Předmětem posuzování vlivů na životní prostředí podle zákona č. 100/2001 Sb., v platném znění (dále jen „zákon EIA“) je záměr „Pokračování těžby v lomu Mrač“ Č.J. 161777/2025/KUSK, kód záměru STC2730.

Podatel tímto podle § 8 odst. 3 zákona EIA v zákonem stanovené lhůtě 30 dnů, počítané ode dne zveřejnění informace o dokumentaci na úřední desce krajského úřadu, tj. do 9. 1. 2026, podává ke zveřejněné dokumentaci následující vyjádření.

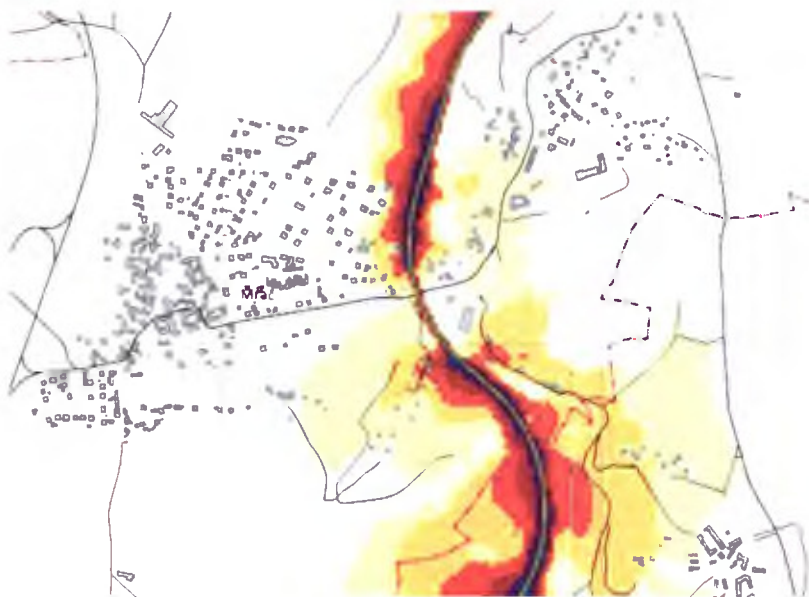
Provést posouzení kumulativních vlivů z hlediska hlukové zátěže v zájmovém území a tyto vlivy vyhodnotit z hlediska vlivů na veřejné zdraví. V dokumentaci je nedostatečně vyhodnocena kumulace vlivů. V dokumentaci nejsou řešeny synergické a kumulativní vlivy související se stávající železniční tratí, která vede ve vzdálenosti cca 120 m od posuzovaného záměru a představuje v zájmovém území významný zdroj hluku, jak dokládají mapy strategického hlukového mapování pro rok 2022 zveřejněné Ministerstvem zdravotnictví. **Vypořádání:** Železniční trať, silniční doprava a stacionární hlukové zdroje mají každý svůj hlukový limit. Je jistě možné tyto zdroje „formálně“ posčítat, nicméně není možné tento kumulovaný hluk nějak posoudit nebo porovnat s nějakým limitem. Z hlediska ochrany veřejného zdraví se má za to, že požadavky na ochranu veřejného zdraví jsou splněny, pokud jsou splněny jednotlivé hlukové limity pro dané typy hlukových zdrojů.

S vypořádáním není možné souhlasit?

Požadujeme do hlukové studie doplnit výpočet celkového hlukového zatížení od provozu lomu a provozu na trati a následně toto vyhodnotit v rámci vlivů na veřejné zdraví. Jak je patrné ze strategických hlukových map

území Mrače je hlukově velmi zatížené. Proto trváme na uvedeném požadavku.

Záměr samotný odvádí silniční dopravu mimo obytnou zástavbu Mrače, tedy kumulativní vliv této dopravy s dopravou na Železnici zde vymizí nebo se výrazně sníží.
